Opinia Nr 007744

z wyników przeprowadzonych oględzin - ekspertyzy urządzeń grzewczo-kominowych

w budynku przy ul. Gen. Andersa nr 11/5 w Wałbrzychu
dotycząca urządzeń grzewczo-kominowych używanych przez
B.O.K. Biały Kamień

Opinia do opinii nr CO7744 z dnia 28.04.2017

10	11
STRECH		
II P		
I P	OK 5	OK 5
PARTER

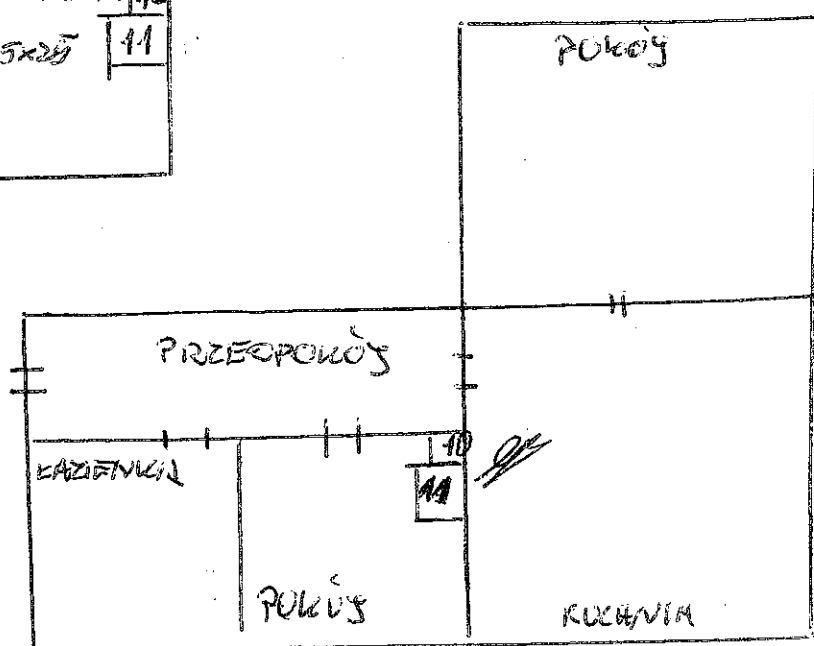
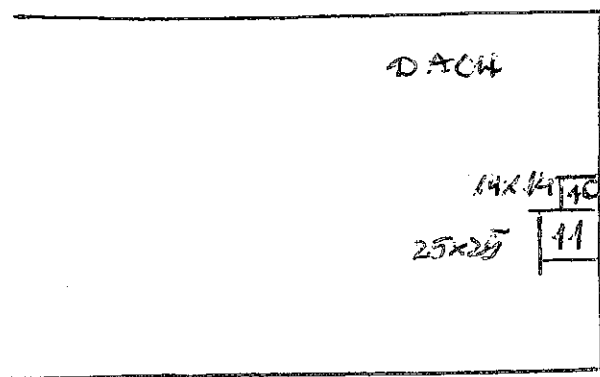
1. Przewód kominowy nr 11 może być przeznaczony dla pieca CO etaz.
2. Wentylacja mechaniczna kuchni prawidłowo w przewodzie nr 10
3. Wentylacja mechaniczna istniejąca prawidłowa dla pieca CO
4. Wentylacja mechaniczna, istniejąca, nie spełnia wymagań przepisów i w oparciu o projekt. Dla prawidłowego jej funkcjonowania należy dokonać wymiany wentylatora na wentylator o większej wydajności.
